H27-B-1 深度75.57~76.00m 最新活動面の走向・傾斜 (No.48) の変更に伴い、条線方向 (No.49) を変更

図4 最新活動面と走向・傾斜、条線の関係図

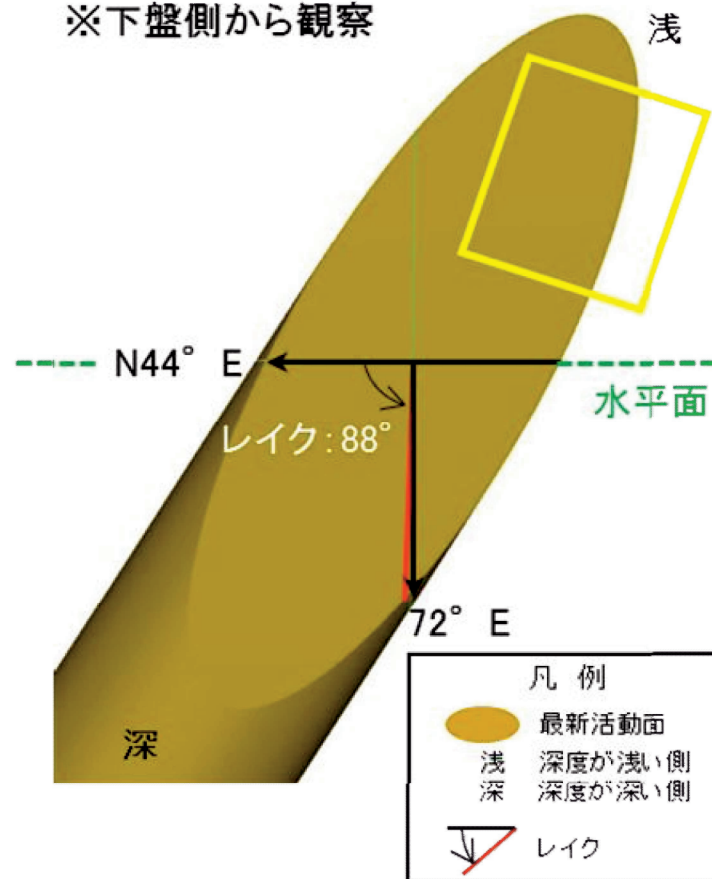
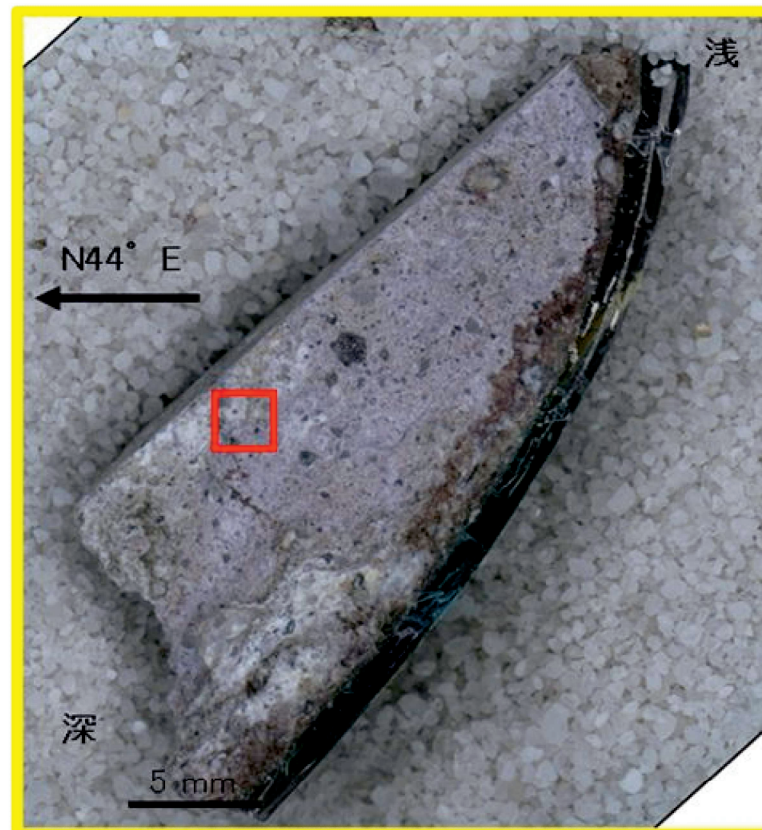
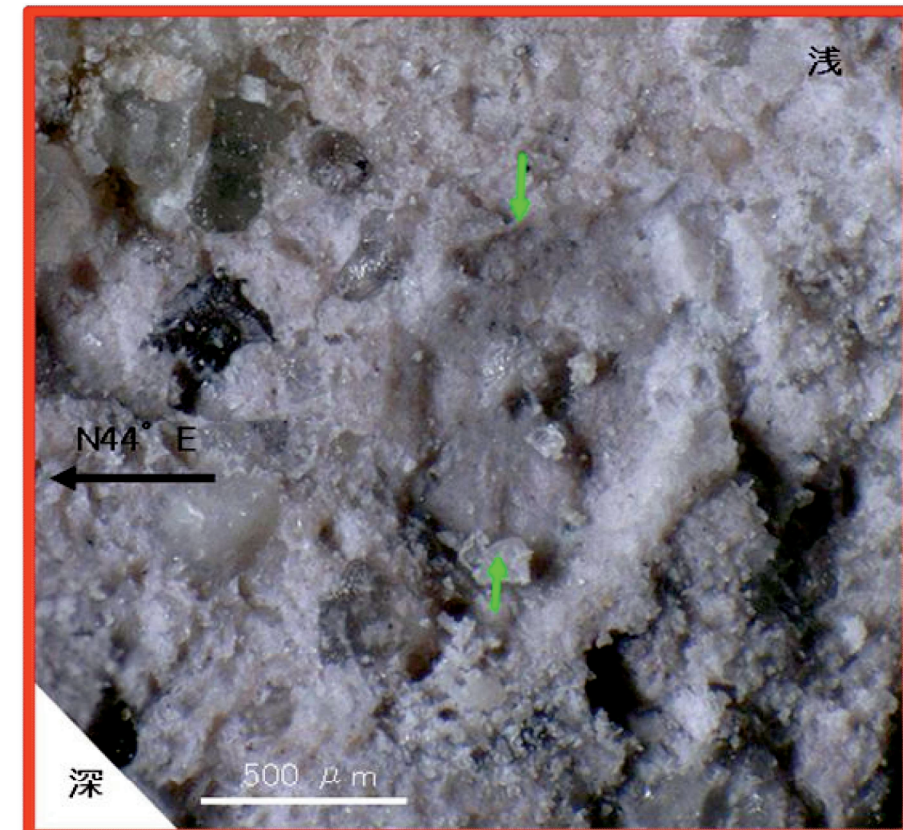
- H27-B-1孔 深度75.73mの断層面の走向・傾斜はN44°E72°E※であり、88Rの条線が認められる。※破碎部の走向・傾斜をBHTV画像から取得できなかったことから、同一ボーリングコアの他の不連続面と本破碎部の位置関係から推定した走向・傾斜データを使用

- 前頁の図3に、計測した条線値、推定した走向・傾斜から得られたレイクを赤線で表示している。
- 下盤側から最新活動面を見た模式図のため、レイクがL方向に描かれているが、数値は上盤側から見た88Rとなる。

H27-B-1 深度75.57~76.00m 最新活動面の走向・傾斜 (No.48) の変更に伴い、条線方向 (No.49) を変更

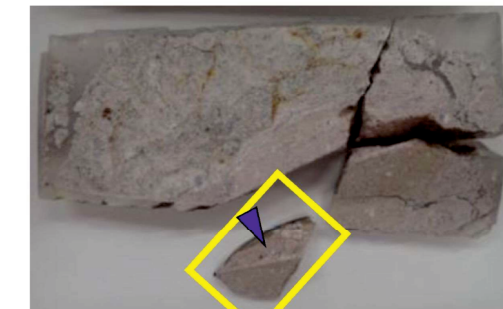
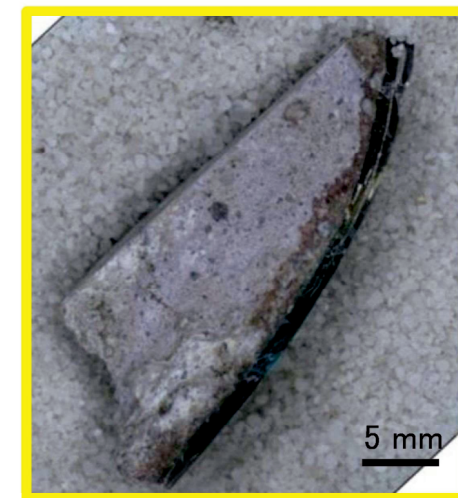
- 条線観察位置が最新活動面であることを残試料を用いて確認した。
